Bodem

De Omgevingsdienst Noord-Holland Noord, heeft advies gegeven op het bodemonderzoek. Dit advies heb ik voorgelegd aan de projectleider van Landview, Petra Pijnenburg. In deze notitie staat het advies van ODNHN en de reactie van Landview

Advies ODNHN

BIJLAGE 2 LOKALE SITUATIE MET BOORPUNTEN/ASBESTGATEN

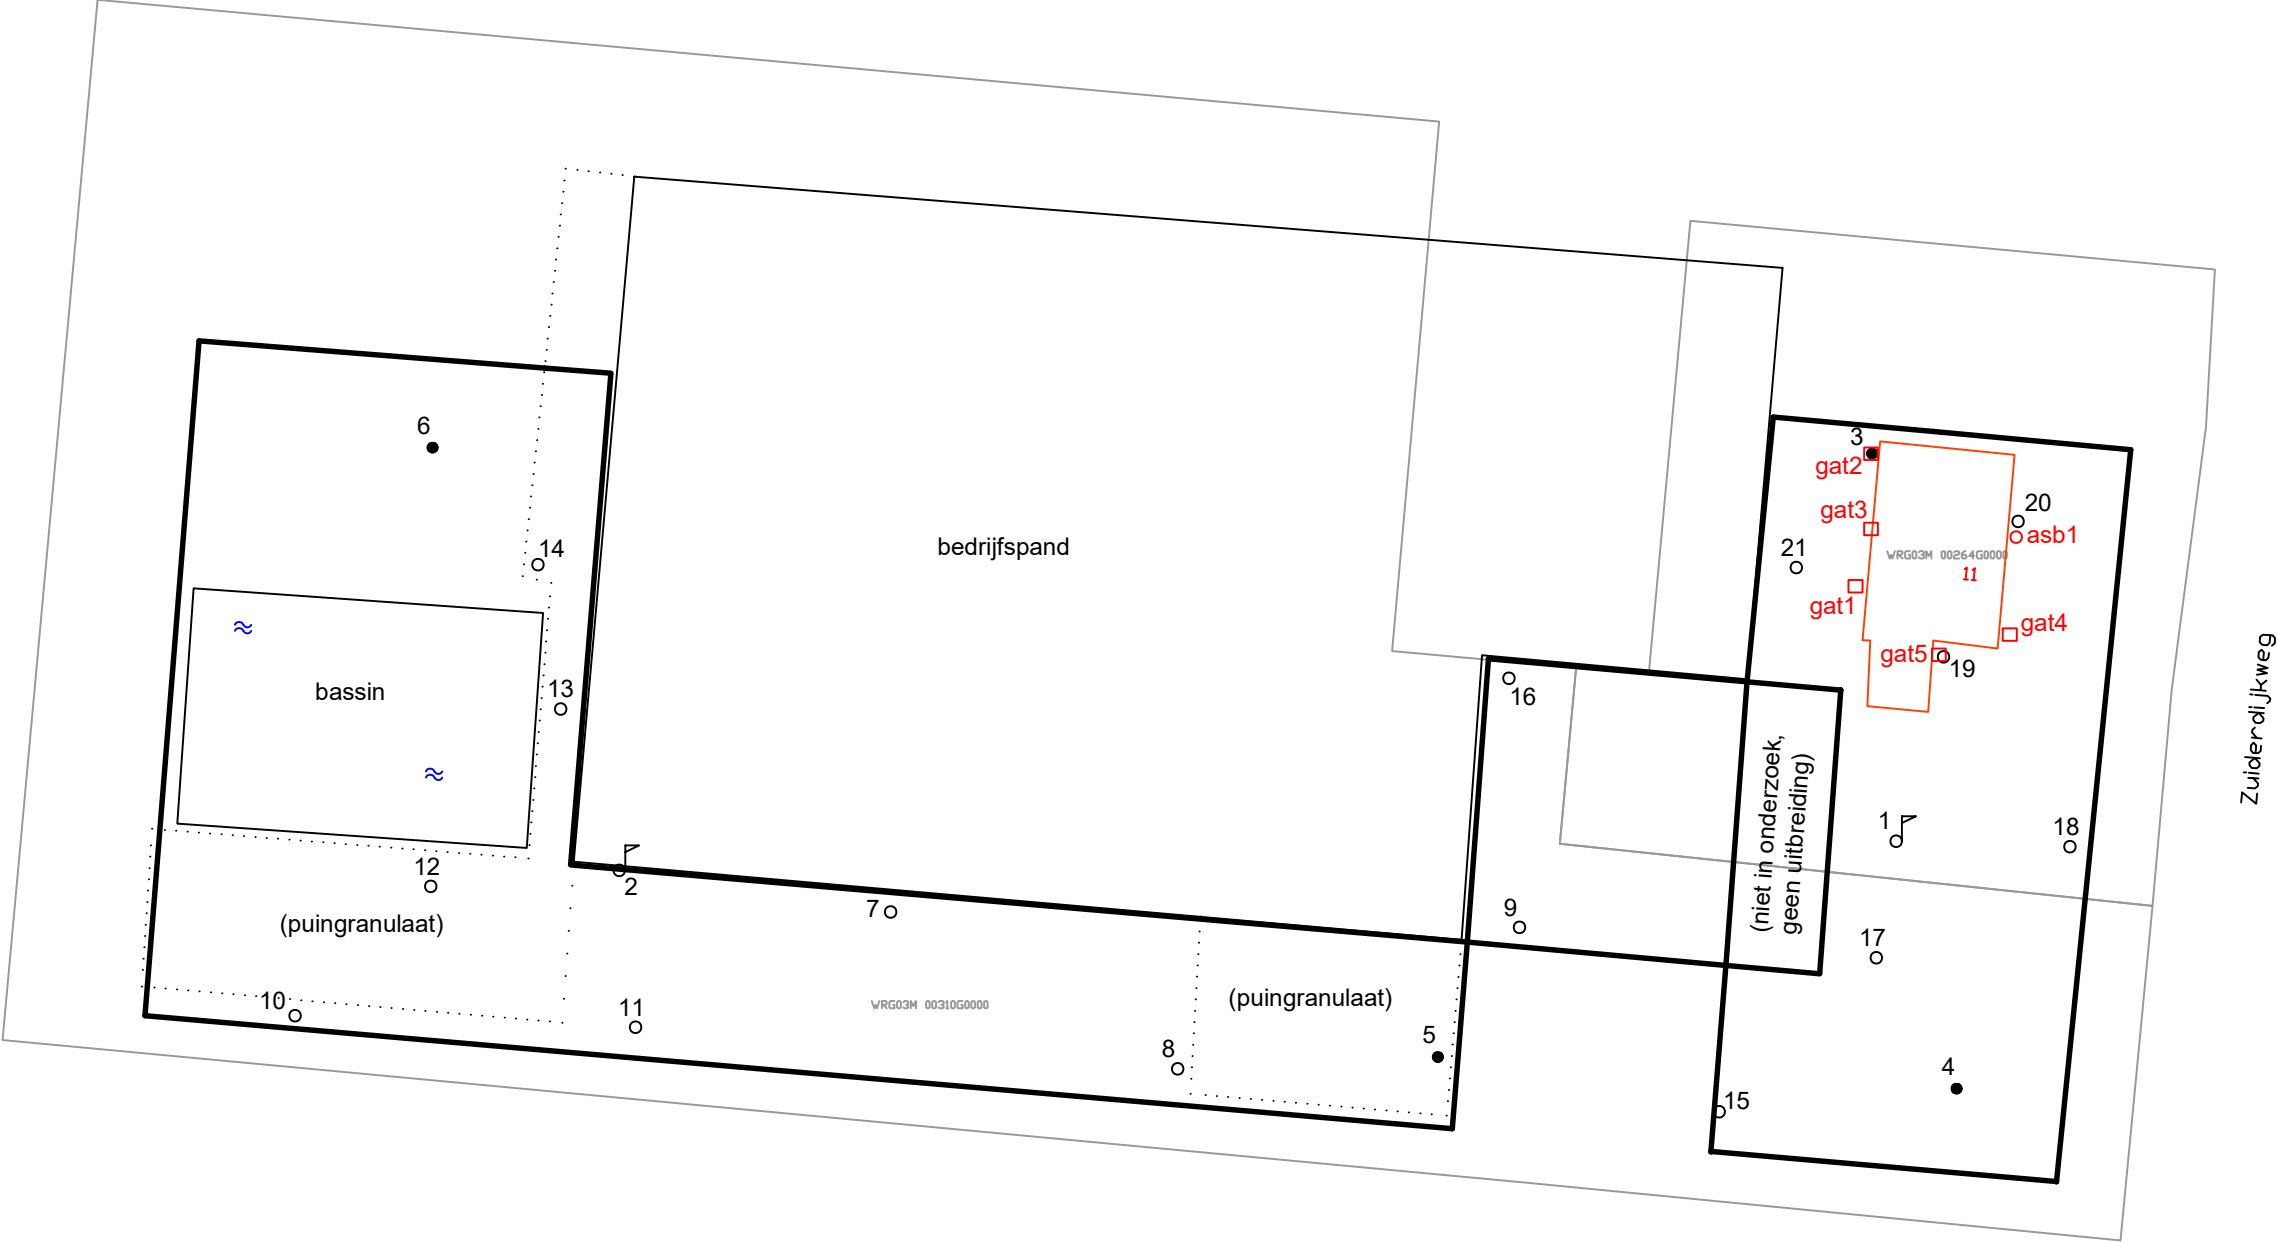
De in de rapportage vermelde omvang van de onderzoek locatie (1,1 ha) komt niet overeen met de onderzoek locatie zoals in het kaartmateriaal van bijlage 1 is ingetekend (1,5 ha). Er zijn volgens de NEN 5740 daardoor onvoldoende boringen en analyses verricht. Dit dient te worden aangevuld.

Naar aanleiding van het advies van ODNHN hierbij de aangepaste tekening (bijlage 2) van het deel van het terrein ter plaatse van Zuiderdijkweg 11 te Wieringerwerf wat daadwerkelijk onderzocht is. Hiermee is m.i. aangegeven dat wij voldaan hebben aan de NEN 5740.

ODNHN geeft aan dat de omvang van de onderzoeklocatie niet overeenkomt met de onderzoeklocatie zoals in het kaartmateriaal van bijlage 1 is ingetekend. Zoals Landview aangeeft is de uitbreiding 10.698 m² zoals op tekening 10.20 is te zien. Landview heeft bijlage 2 aangepast, waarop duidelijker is te zien dat welk deel bij de onderzoek locatie hoort.
